## Hoogte vloerafscheiding fietsersbrug

Advies 2403

<b>Trefwoorden:</b>	Bbl, bouwwerk geen gebouw zijnde, gelijkwaardigheid, nieuwbouw, gebruiksveiligheid, vloerafscheiding
<b>Datum:</b>	15 juli 2024
<b>Status:</b>	Definitief

Figuur 1 Dwarsdoorsnede brug met bovenaanzicht waarin stroken voor voetgangers en fietsers zijn aangegeven.

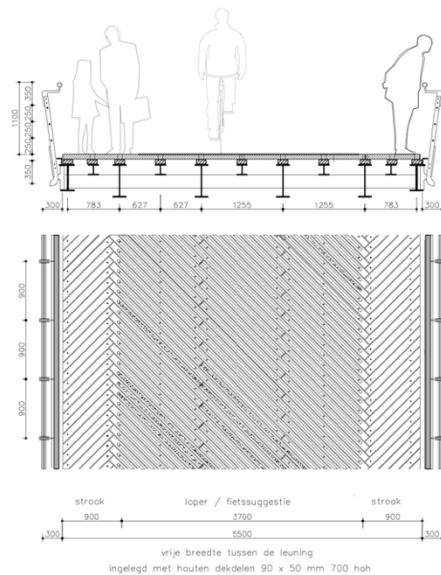
- In dit geval is een 3,7 m brede strook in het midden van de brug voorzien die is voorzien van een rode markering op het wegdek en van antislipvoorzieningen die zijn ingefreesd in het houten brugdek. Aan weerszijden daarvan is een strook van 0,9 m voorzien. Dit is weergegeven in figuur 1.

- Naar het oordeel van de ATGB is er slechts sprake van een markering die erop is gericht om fietsers erop te wijzen dat ze niet te dicht bij het hekwerk mogen komen. Hoewel er, blijkens de documentatie, sprake is van een markering voor onderscheid tussen verschillende verkeersstromen, is de markering er, blijkens dezelfde documentatie, niet op gericht om de aan de vloerafscheiding grenzende strook te vrijwaren van het in het zesde lid van artikel 2.18 bedoelde langzaam verkeer. Dit wordt onderkend in de adviesvraag, omdat niet in twijfel wordt getrokken dat voor de vloerafscheiding een prestatie-eis voor de hoogte geldt van 1,3 m en het betoog van de aanvrager zich richt op het aannemelijk zijn van een in artikel 1.3 van het besluit bedoelde gelijkwaardige oplossing.

- De ATGB is van oordeel dat niet aannemelijk is gemaakt dat sprake is van een gelijkwaardige mate van veiligheid als is beoogd met de voorschriften:
  - Dat gemengd verkeer leidt tot een lagere snelheid van het in het zesde lid bedoelde langzaam verkeer is, naar het oordeel van de ATGB, niet onderbouwd of aannemelijk gemaakt.

- Dat de ontworpen haakvormige reling van 1,1 m hoog, met een horizontale knik in de balusterstrips en een handregel aan de binnenzijde, naar analogie van artikel 2.18 vierde lid voor de hoogte van een vloerafscheiding van langzaam lopende bezoekers in een theater, een gelijkwaardige veiligheid biedt als is beoogd met een vereiste hoogte van 1,3 m, is niet aannemelijk gemaakt: in de onderbouwing is bijvoorbeeld geen beschouwing opgenomen van het valmechanisme bij langzaam verkeer en hoe dit afwijkt van het valmechanisme van een langzaam schuifelend persoon op een theaterbalkon, waar het vierde lid van artikel 2.18 op toeziet. Daarbij spelen snelheid en zwaartepunt van de fietser een belangrijke rol die niet is meegewogen in de onderbouwing. Een verwijzing naar het vierde lid van artikel 2.18 is op zichzelf onvoldoende om de gelijkwaardigheid van een daarop gebaseerde oplossing aannemelijk te maken.

- Ook het argument dat als je er toch overheen valt, je direct in het water valt, faalt. Het eerste lid van artikel 2.18 van het Bouwbesluit 2012 ziet per slot van rekening nadrukkelijk toe op het aansluitende water. Dat maakt dat aansluitend water op zichzelf geen gelijkwaardige oplossing kan bieden voor het niet voldoen aan de aan artikel 2.18 gerelateerde voorschriften. De ATGB wijst daarbij nadrukkelijk op de gevaren die aan een val in het water zijn verbonden en al dan niet kunnen zijn verbonden aan de in op of onder het water bevindende gevaren, mede omdat zich onder de brug lokaal ook een steiger bevindt.

Nee.
